**Oggetto:** Comune di Petacciato - Codice Rendis 14IR097/G1 - 14IR529/G1 - 14IR530/G1 - 14IR531/G1 – Intervento di consolidamento idrogeologico interessante il versante nord-est a valle dell'abitato – 4 lotti – Importo intervento € 40.599.460,00 - Progetto definitivo - Indizione di conferenza di servizi decisoria

**Oggetto: Comune di Petacciato – Codice Rendis 14IR097/G1 – 14IR529/G1 – 14IR530/G1 – 15IR531/G1. Intervento di consolidamento idrogeologico interessante il versante nord – est a valle dell’abitato – 4 lotti – importo intervento €40.599.460,00 – Progetto di Fattibilità Tecnico Economica – Avviso di indizione di Conferenza di Servizi Preliminare ai sensi dell’art.14, comma 3 della Legge 241/1990 e ss.mm.ii., da effettuarsi in forma semplificata ed in modalità asincrona ex art. 14-bis della Legge 241/1990. Espressione delle determinazioni di competenza – Risccontro CDS.**

Figura 1: Limite area di intervento. A sx il perimetro previsto nel PFTE, a dx nel PD

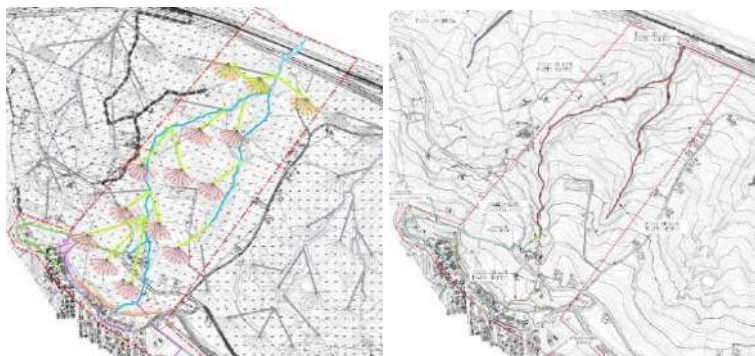
CONSIDERATO che il suddetto Progetto Definitivo ridefinisce il perimetro di intervento rispetto a quanto previsto nel Progetto di Fattibilità Tecnico Economica non comprendendo le infrastrutture presenti a valle (strada statale, autostrada e linea ferroviaria Bologna – Lecce) e le relative opere di adeguamento precedentemente incluse, come da stralcio planimetrico di seguito riportato (Figura 1);

VALUTATO che gli interventi previsti in progetto definitivo possano comunque determinare effetti sulla linea ferroviaria Bologna – Lecce, con particolare riferimento agli attraversamenti idraulici presenti.

Per quanto relativo agli interventi idraulici, per i quali si configura una interferenza diretta con la linea ferroviaria in esercizio, consistenti nella riprofilatura dei corsi d'acqua, e quindi nella possibile velocizzazione dei deflussi, nell'implementazione del sistema di drenaggio delle acque superficiali di Petacciato e del sistema di pozzi drenanti che porteranno ad un convogliamento finale all'interno del Fosso dei Lupi, SI RICHIEDE di integrare il progetto definitivo con uno studio idrologico-idraulico di dettaglio in moto vario con tempi di ritorno pari a 30, 50 e 200 anni, che permetta di confrontare la situazione ante e post-operam, nella sezione relativa all'attraversamento della tratta ferroviaria interferente. Si dovrà tenere anche conto che parte delle acque meteoriche che si infiltrano vengono, con un certo tempo di ritardo, restituite nell'alveo del corso d'acqua. Qualora tali verifiche evidenzino un aumento della portata al colmo rispetto allo stato attuale, si chiede di definire progettualmente l'intervento sui manufatti di attraversamento, mantenendo le quote attuali del piano del ferro.
